gemeente Westervoort

ZIENSWIJZENNOTA

Woonblokken De Wyborgh

Documentnummer: 201666745
Datum: 29 juli 2024

Bijlage 1 Bezonningsstudie

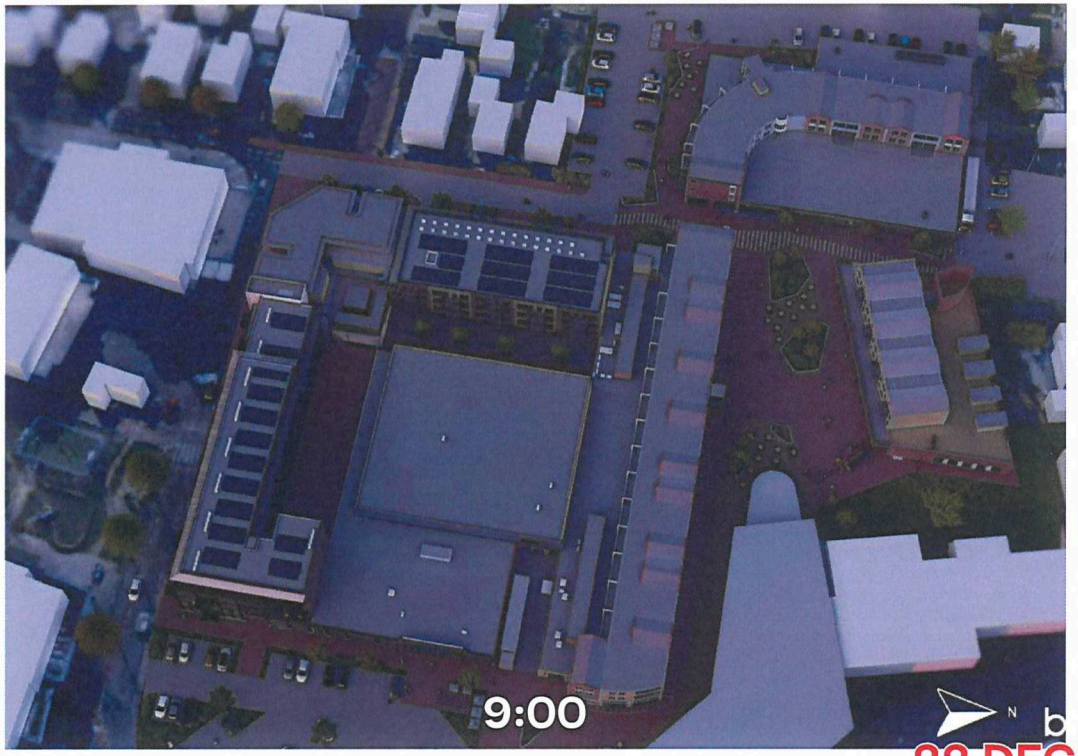
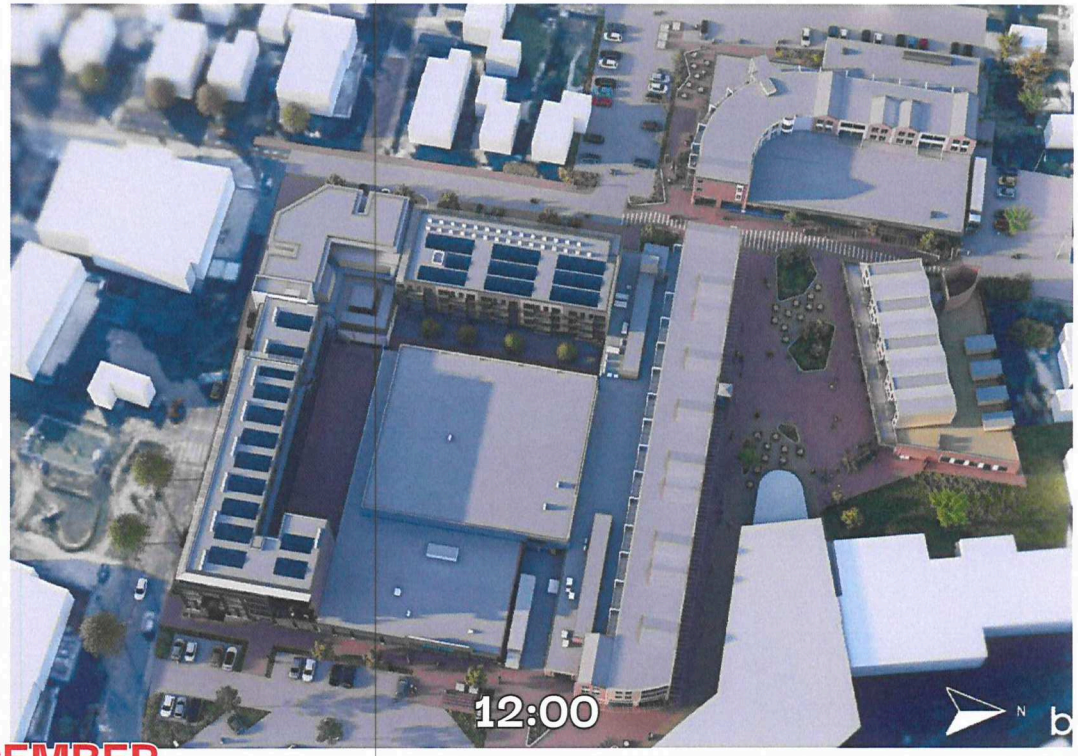
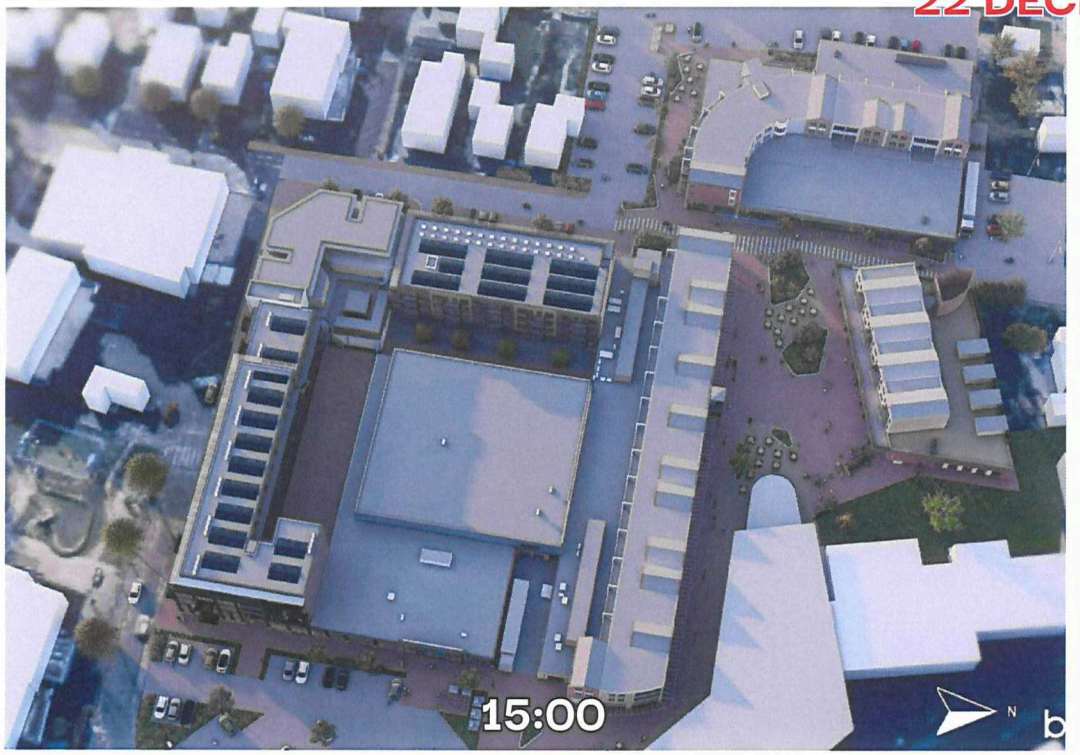
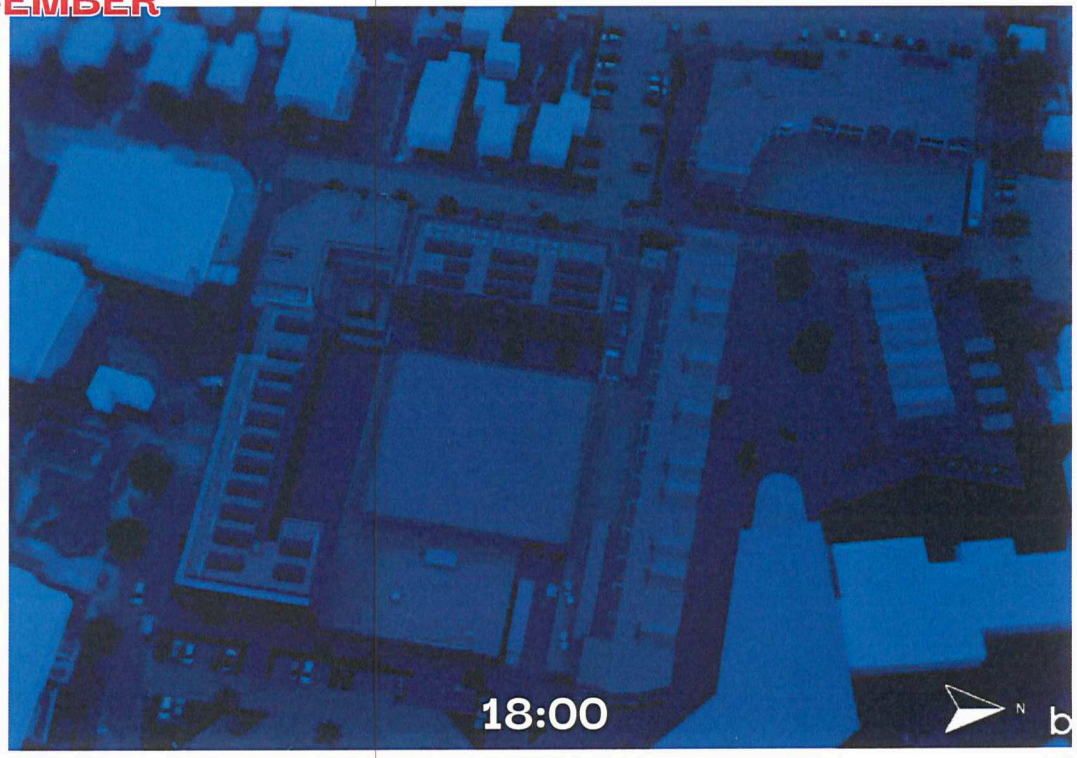
De gevolgen voor de nabije percelen qua uitzicht en lichtinval worden niet besproken.
Zie paragraaf 3.3, uitzicht en lichtinval

De gevolgen voor de nabije percelen qua uitzicht en lichtinval worden niet besproken.
Zie paragraaf 3.3, uitzicht en lichtinval

Ten behoeve van de ontwikkeling is een bezonningsstudie uitgevoerd. Zie bijlage 1.
Hieruit blijkt dat op 21 juni (zomerperiode) de schaduw tot aan de voorgevel van de bestaande woningen aan de Kerkstraat reikt. In de middag en avond, wanneer de zon het hoogst schijnt, wordt er ter plaatse van de nieuwbouw een smalle strook schaduw gevormd op het Dorpsplein. Op 22 december (winterperiode) wanneer de zon veel lager staat, vindt de schaduwvorming uitsluitend op het eigen terrein en de bebouwing van de AH plaats. Uit de bezonningsstudie is gebleken dat de maximaal toegestane bouwhoogte geen onaanvaardbare gevolgen voor het woon- en leefklimaat heeft ter plaatse van de naastgelegen woningen. Gelet op de grote afstand tot aan de woningen van indieners, zullen zij in elk geval geen schaduwhinder ondervinden.
